RAD: 13-134629- -2	FECHA: 2014-08-06 10:08:51
DEP: 2020 DIRECCION DE NUEVAS CREACIONES	EVE: 1 REGISTRO/DEPOSITO/CONCESION/DEPOSITO
TRA: 3 PATENTES DE MODELO DE UTILIDAD	FOLIOS: 7
ACT: 519 PRESENTACION

Como resultado del Examen de Fondo realizado, que se ampara con el Artículo 85, y en concordancia con el Artículo 45 de la Decisión 486 de la Comisión de la Comunidad Andina, se comunica:

Título de la solicitud: “Mecanismo reductor de movimientos sísmicos horizontales para edificaciones de una y dos plantas”. (Rad. No 13-134629-00000-0000. Fl. 1).

Figura 3 de D1

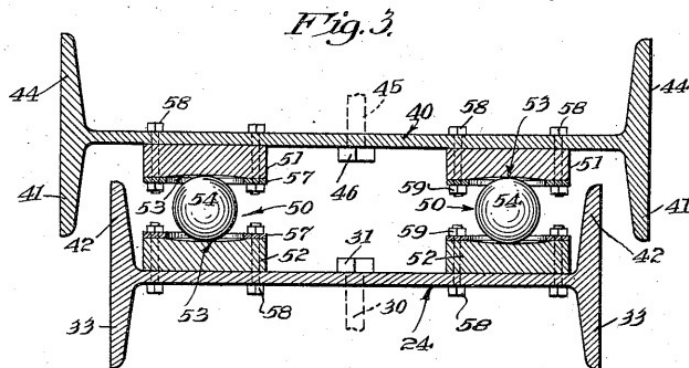
El documento D1¹ revela una estructura de fundación que incluye un conjunto de bolas distribuidas sobre la estructura base las cuales aíslan de movimientos horizontales a la estructura.

Características técnicas esenciales	D1 US 2,035,143	D2 US 2007/0261323	D3 WO 2011/109021
Mecanismo reductor de movimientos sísmicos	Mecanismo reductor de movimientos sísmicos (Col. 1, líneas 1 a 3)	Mecanismo reductor de movimientos sísmicos (10) (Fig. 2. Párr. 77)	Mecanismo reductor de movimientos sísmicos (Resumen)
Dos platinas	Dos platinas (51) (52) (Fig.3) (Col. 4, líneas 55)	Dos platinas (11) (Fig. 2. Párr. 77)	Dos platinas (203) (205) (Fig. 4. Pág. 20 líneas 20 a 31)
Un balón	Un balón (54) (Col. 4, líneas 58 a 60)	Un balón (12) (Fig. 2. Párr. 77)	Un balón (207) (Fig. 4. Pág. 21 líneas 1 a 9)
Pernos de anclaje	Pernos de anclaje (58) (Col. 4, líneas 58 a 60)	Pernos de anclaje (14) (Fig. 2. Párr. 77)	Pernos de anclaje (Pág. 21, líneas 20 a 31)

Figura 2 de D2

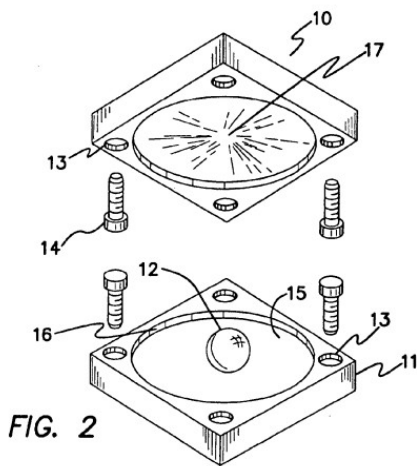
El documento D2² revela un sistema de aislamiento de suelo que comprende. a) uno o más paneles de suelo horizontales, cada una de dichas panel que tiene una superficie superior y una superficie inferior, b) un marco adaptado para soportar dicho panel (s) pisos, c) una pluralidad de pedestales de suelo de soporte de carga que se extienden verticalmente hacia abajo desde dicho bastidor, y d) una pluralidad de cojinetes de aislamiento sísmicos, cada uno de tales cojinete que comprende una placa de carga superior que tiene una superficie de carga rígida que mira hacia abajo y una placa de carga inferior que tiene una superficie de carga rígida hacia arriba, al menos una de dichas superficies que definen una superficie de carga rebajada que define una cavidad cóncava o cónica con una bola intercalada entre dichas placas, en el que cada dicho cojinete está directamente o indirectamente fijado a un pedestal suelo y en el que una carga colocada sobre la superficie superior de dicho panel (s) se transfiere a través de dicho bastidor, pedestales y los cojinetes a una base.

Figura 4 de D3

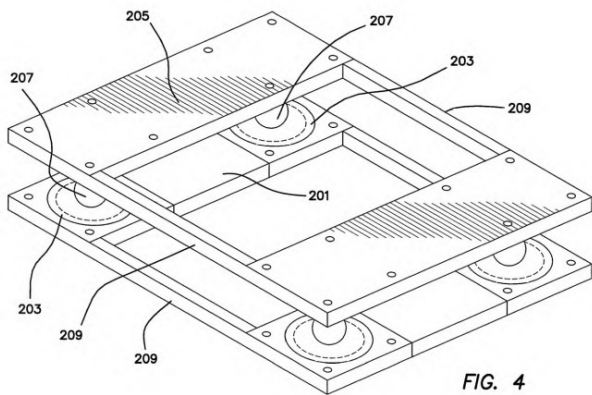
El documento D3³ revela un sistema de aislamiento con bola de cojinete para soportar una carga útil que comprende: a) una placa inferior que comprende un primer rebaje que comprende una superficie de apoyo inferior y b) una placa superior sobre la cual al menos una parte de la carga útil está soportado que comprende un segundo rebaje que comprende una superficie de apoyo superior y c) un balanceo de la bola rígida.

Reivindicación 2: Platinas son iguales. (Fig. 4).

Reivindicación 3: Agujeros pasantes en las esquinas. (Fig. 4).

Reivindicación 4: Tornillos en los extremos (Fig. 4. Pág. 21, líneas 20 a 31)
